MODULO PER LA PRESENTAZIONE DI OSSERVAZIONI A PIANI/PROGRAMMI/PROGETTI
SOTTOPOSTI A PROCEDIMENTI DI VALUTAZIONE AMBIENTALE

EMERGENZA GAS

INCREMENTO DI CAPACITÀ DI RIGASSIFICAZIONE (DL 17.05.2022, n. 50)

FSRU RAVENNA E COLLEGAMENTO ALLA RETE NAZIONALE GASDOTTI

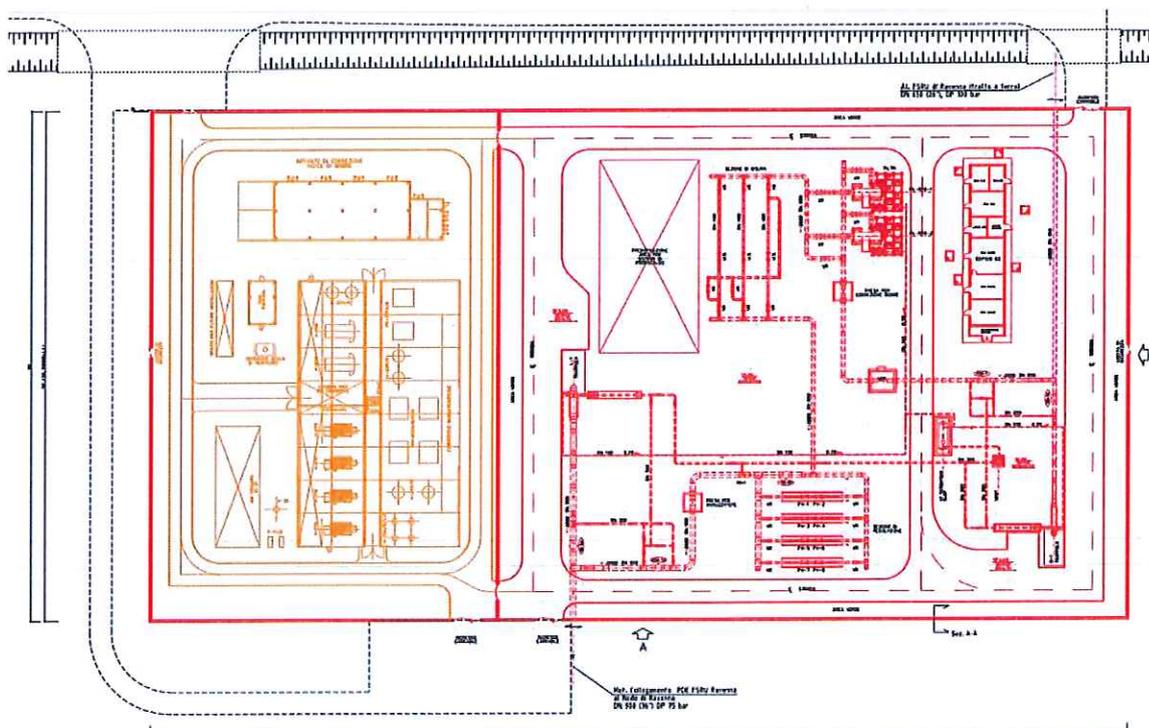
Dalla planimetria allegata risulta che l'edificio principale è alto 10 metri e ha dimensioni 35 m x 55 m circa, altri edifici sono alti 7 metri ed è presente un camino di scarico alto circa 11 m.

Relativamente a questo impianto non sono stati valutati gli impatti ambientali e socio-sanitari connessi.

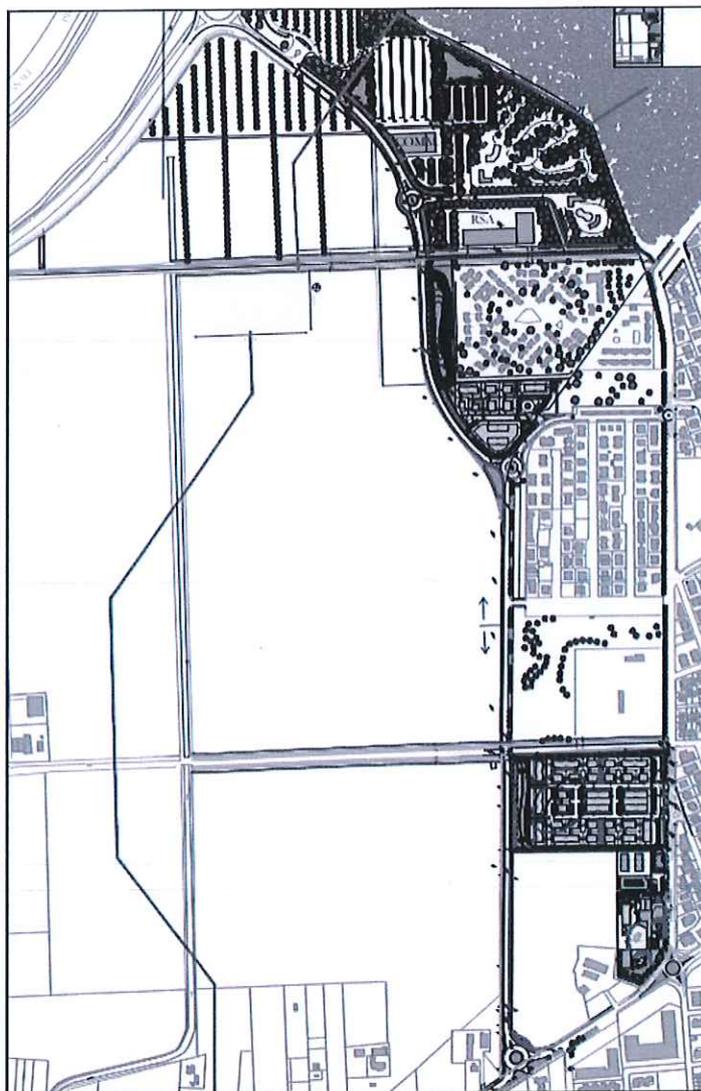
Nella seconda immagine sono rappresentati l'impianto in questione e uno stralcio del PUA, nella porzione più prossima all'impianto previsto.

Nell'immagine sopra riportata tratta dal MASTERPLAN del comparto S13, dove è stato inserito l'impianto in giallo con il relativo gasdotto, emerge chiaramente l'impatto dell'impianto PDE FSRU RAVENNA nei confronti delle urbanizzazioni esistenti e di quelle previste dal PUA con edifici mono e pluri-familiari di altezza massima pari a 8,5 metri.

In nessuna cartografia allegata, nè nello studio di impatto ambientale, nè nelle relazioni specialistiche allegata di analisi ambientale, è stato inserito e adeguatamente considerato il piano urbanistico e pertanto non sono stati stimati gli impatti ambientali e sanitari, oltre alla sicurezza, di tale progetto nei confronti del PUA e delle sue previsioni, né nei confronti del villaggio turistico esistente (Villaggio Teodorico), sia per la fase di cantiere sia per quella di esercizio.

A prescindere dalle carenze sostanziali dello studio di impatto ambientale e delle relazioni specialistiche depositate, **si chiede di valutare una soluzione localizzativa diversa dell'impianto PDE FSRU** sia per questioni di sicurezza, sia per le ricadute ambientali, per l'impatto paesaggistico e visivo e, non ultimo, per le ricadute economiche sul contesto circostante ed in particolare per la riduzione del valore degli immobili di progetto nel Piano urbanistico in corso di approvazione entro l'anno.

Considerate le scelte urbanistiche del Comune di Ravenna e lo sviluppo in corso di Punta Marina, ma anche le esigenze progettuali, si propone di spostare l'impianto a sud-ovest, a maggiore distanza dai recettori sensibili, come le residenze, l'RSA e le aree protette, con modeste modifiche del tracciato del gasdotto già progettato.
